CURRENT MONITOR DISPLAY DETAILS

Federico Paoletti		
Title	Low Noise Power Drive	
Size	Document Number	REV
c	powerdrv.sch	
Date:	August 25, 2005	Sheet of

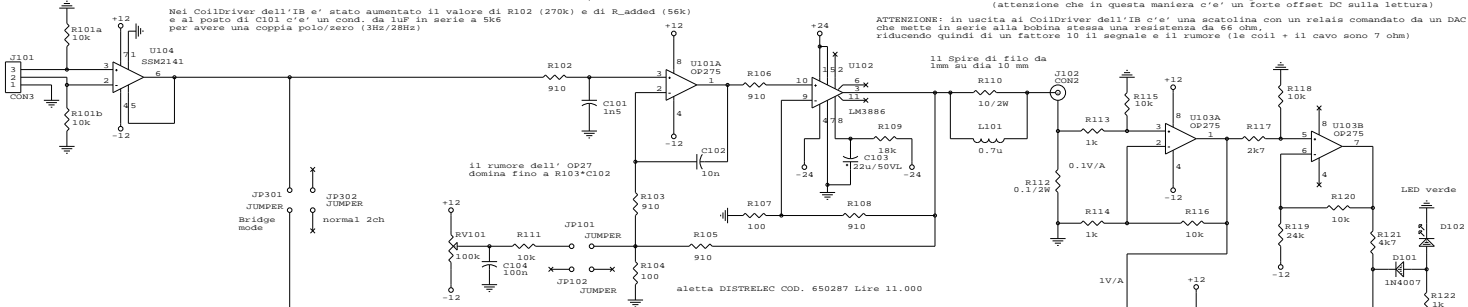
In tutti i CoilDriver aggiunta una res. da 220 in parallelo a C101 e C201

Nei CoilDriver dell'IB e' stato aumentato il valore di R102 (270k) e di R_added (56k) e al posto di C101 e' un cond. da 1uF in serie a 56k per avere una coppia polo/zero (3Hz/28Hz)

Nei CoilDriver dell'IB NON c'e' piu' il monitor di corrente!!!
C'e' un condensatore da 1uF che prende il segnale dall'uscita e dall'altra parte e' collegato al pin3 di U103A/U203A
Quest'ultima e' configurata come amplificatore A10
(R15=100k, R14=1k, R16=100k); il monitor quindi e' di TENSIONE
ACCOPIATO IN AC (uno zero nello zero, un polo a 1.6Hz)
(attenzione che in questa maniera c'e' un forte offset DC sulla lettura)

ATTENZIONE: in uscita ai CoilDriver dell'IB c'e' una scatola con un relais comandato da un DAC che mette in serie alla bobina stessa una resistenza da 66 ohm, riducendo quindi di un fattore 10 il segnale e il rumore (le coil + il cavo sono 7 ohm)

il rumore dell' OP27 domina fino a R103+C102

ATTENZIONE! U105 e U205 guadagnano 6dB
Quando il segnale viene ricevuto da un SSM2141 (ADC),
l'uscita single-ended di quest'ultimo vale 2V/A

aletta indispensabile su 7812
non necessaria su 7912
